Projet d'implantation d'un parc photovoltaïque au sol sur la commune de Vendevre-sur-Barse (10)

Réponses à l'avis de la MRAe du 8/04/2022

**Avis sur le projet de centrale photovoltaïque au sol
à Vendevre-sur-Barse (10) porté par
Kronos Solar Projects France**

n°MRAe 2022APGE43

Figure 3 : Objectifs de production solaire photovoltaïque à horizon 2030.

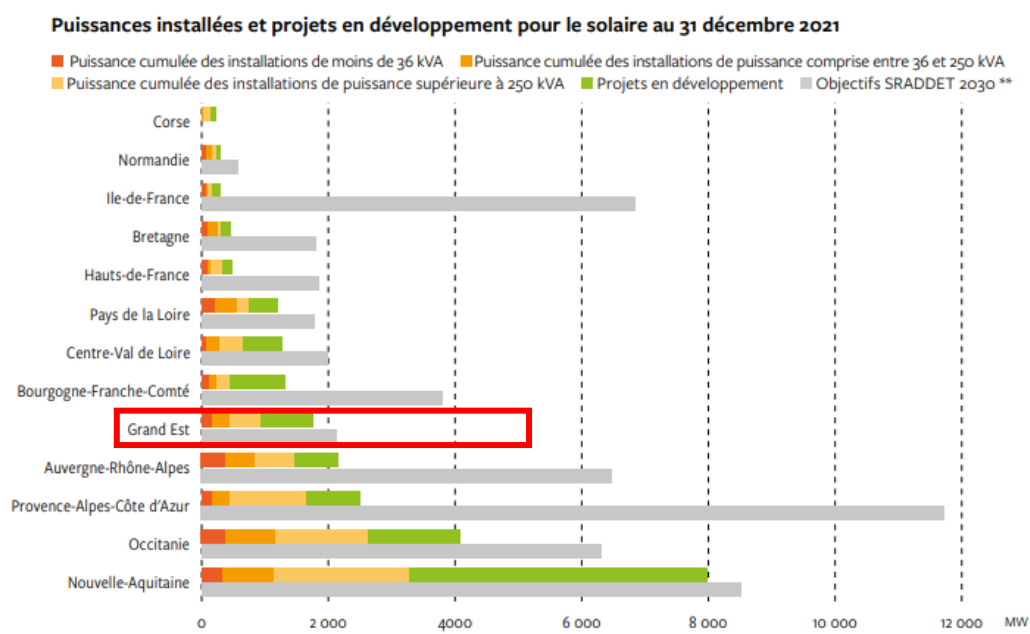
L'Ae attire l'attention du pétitionnaire sur le fait que le projet n'est pas concerné par le SRCAE de la région Bourgogne Franche-Comté, mais par le SRCAE Champagne-Ardenne à présent annexé au SRADDET Grand Est.

L'Ae recommande d'examiner la cohérence du projet avec le SRADDET de la région Grand Est et avec le SRCAE Champagne-Ardenne qui lui est annexé depuis son approbation le 24 janvier 2020.

Le PCAER (plan climat air énergie régional) champardenais s'était fixé un objectif 2020 de 159 GWh/an photovoltaïque.
